Betreft: tweede watertoevoer - Nieuw Vredenoord

Delft, 14 september 2023

Afbeelding 3. Ontwerp watergang (Bron: Projectplan HHD, 2022)

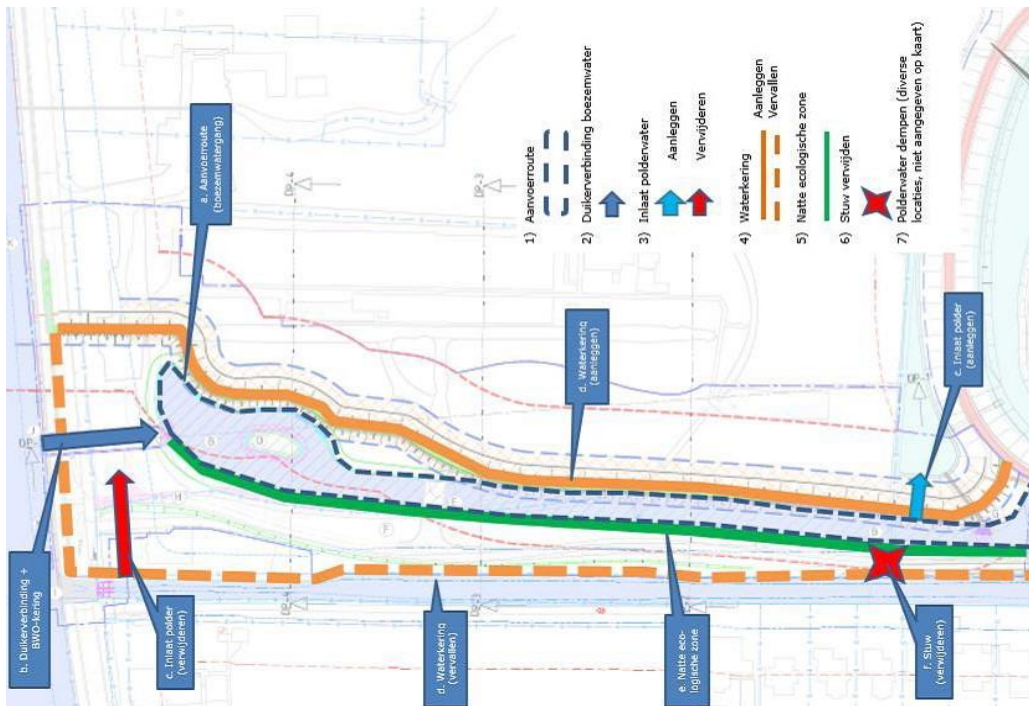
Uw Hoogheemraadschap heeft een Projectplan geschreven (2022) vanuit haar verantwoordelijkheid voor de Tweede watertoevoer. De Tweede watertoevoer is ontworpen dwars door Nieuw Vredenoord (afbeelding 1, 2 en 3). Er is een lijst van werkzaamheden die onder de verantwoordelijkheid vallen van uw hoogheemraadschap (zie lijst onder figuur 3).

Afbeelding 5. NNN voor Buitenplaats Vredenoord, Nieuw Verdenoord en De beukenhof

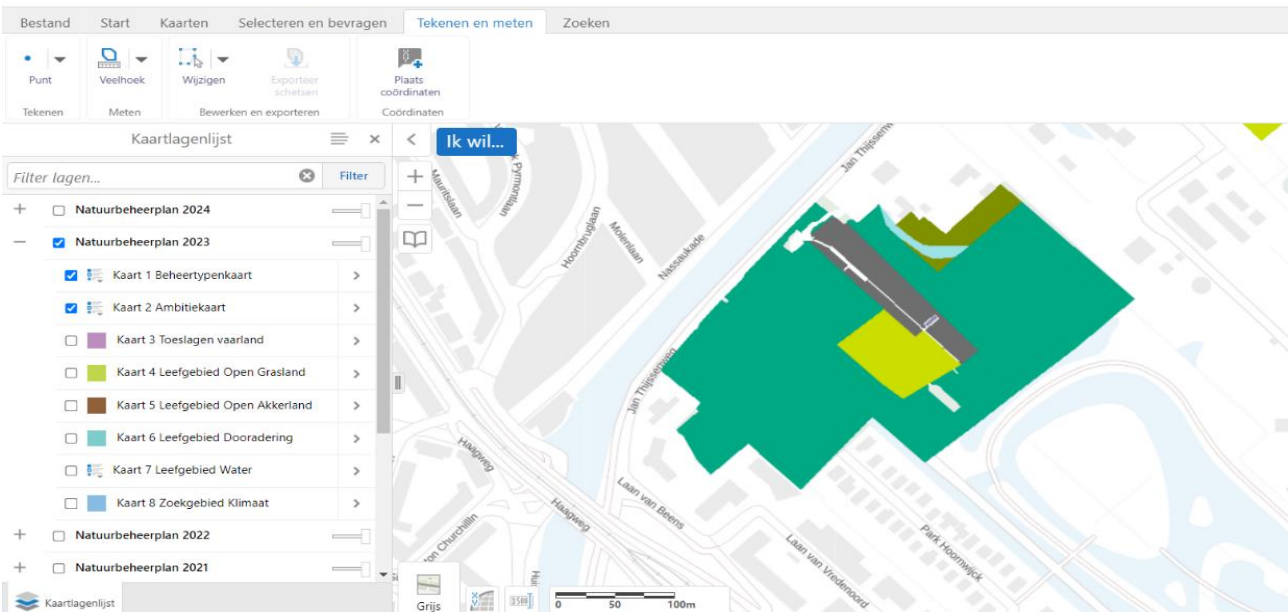
Nieuw Vredenoord is aangewezen als NNN-gebied vanwege de aanwezige haagbeuken- en essenbos én kruiden- en faunairijk grasland (afbeelding 5).

Als gevolg van de aanleg van de Tweede Watertoevoer verdwijnt 75% haagbeuken- en essenbos en 85% kruiden- en faunairijk grasland.

De voorgestelde compensatie voldoet niet vanwege de soortkeuze van herplant, de veranderingen van bodem en hydrologie, het te geringe oppervlak en de versnippering van de gebieden.
